Rapporto della Commissione Opere Pubbliche sul  
Messaggio Municipale no. 06/2021, concernente la  
**richiesta di un credito di fr. 1'260'000.00 per il risanamento della pavimentazione  
e della sottostruttura di via Logio.**

Ponte Capriasca, 8 febbraio 2021

Consiglio Comunale di  
Ponte Capriasca

#### Limite dell'opera

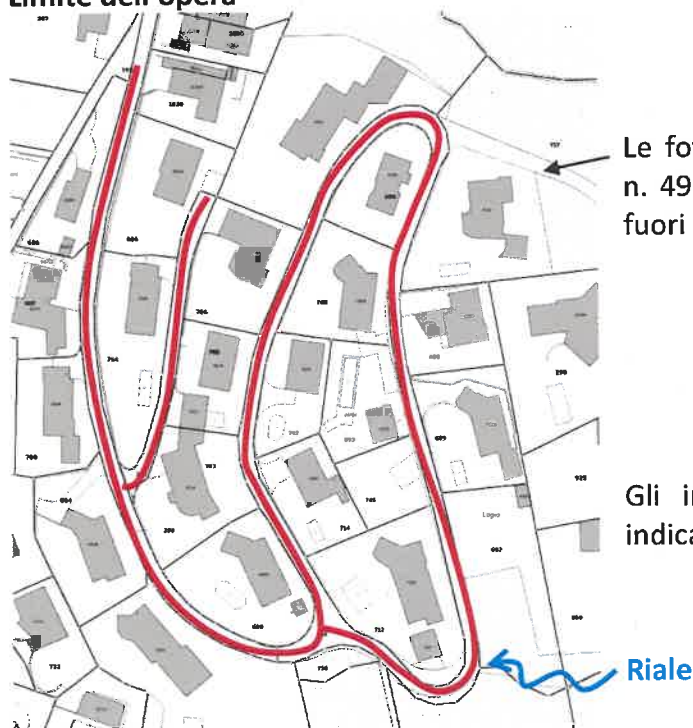
Le fotografie contenute nella relazione tecnica da n. 49 a n. 70 mostrano un tratto di strada privata fuori dai limiti dell'opera.

Gli interventi saranno eseguiti lungo la strada indicata dalla linea rossa.

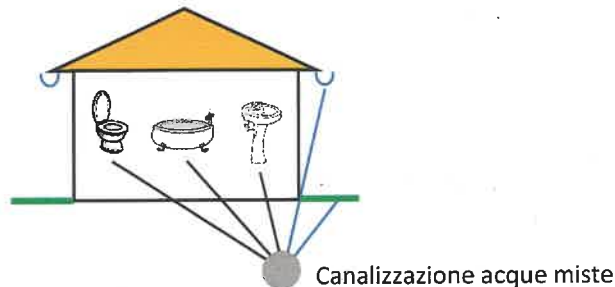
La commissione invita il Municipio e il progettista privato a mantenere la griglia trasversale presente all'inizio di via Logio: la pendenza longitudinale della strada non permette una raccolta delle acque meteoriche ottimale. Senza questa griglia, in caso di forti temporali o grandinate, la raccolta dell'acqua non sarebbe completa e potrebbe causare allagamenti alle case sottostanti. La posa di griglie trasversali monoblocco in calcestruzzo polimerico eviterebbero i fastidiosi rumori emessi dall'attraversamento dei veicoli delle vecchie griglie; è importante ricordare la posa di una griglia di ispezione.

Fotografia no. 30 della relazione

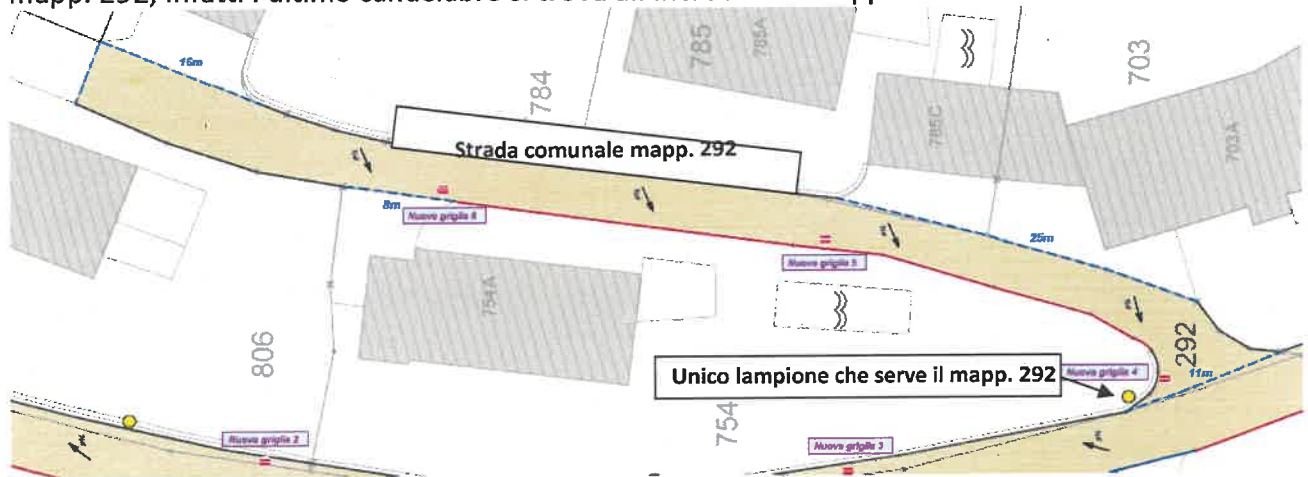
La commissione ha notato che il parapetto presente nei pressi della camera di decantazione all'inizio della canalizzazione consortile non rispetta le norme vigenti in materia di prevenzione degli infortuni e ne viene chiesta la messa a norma.
